工程指示 / 要求簡箋 ENGINEER INSTRUCTIONS(E.I.)

工程指示編號:	EI- 5159	修改版本:	-
	HK- 1689		
工程編號:	J 856	工程名稱:	天榮站
收件人:	青哥/梁生/譚總/生統/香港辦/水洪	發件人:	Lai Sik Hung
工程項目:	佛沙窗生產問題回覆	日期:	29/09/2022

有關 J856 工程佛沙窗生產急需解決的問題

J-856 天榮站預制窗包裝保護示意-2

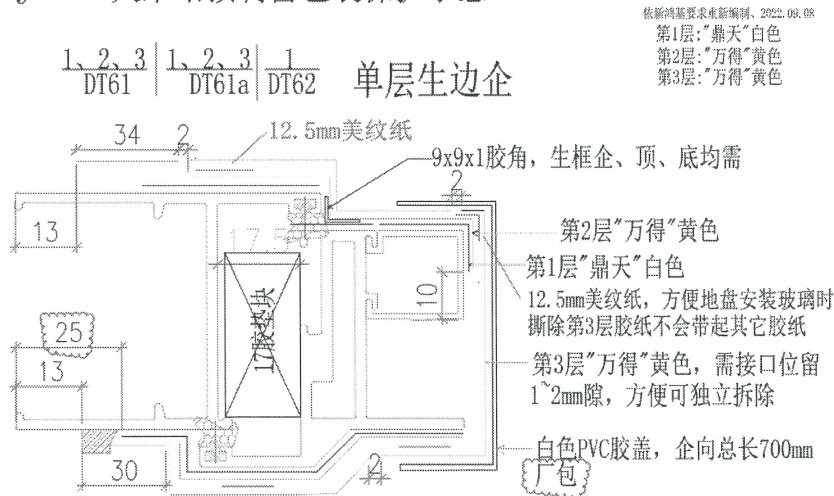
1、EI 內容第 3 頁“包裝保護示意-2”中, 17mm 厚膠墊塊、白色 PVC 膠蓋, 仍未有採購

J-856 天榮站預制窗包裝保護示意-4

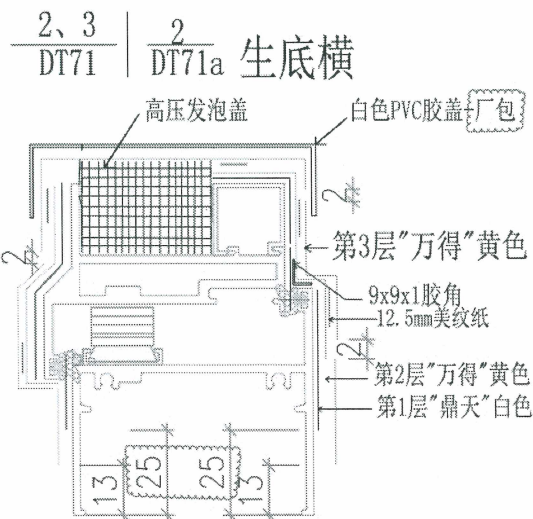
2、EI 內容第 5 頁“包裝保護示意-4”中，高壓發泡蓋，仍未有採購到貨；
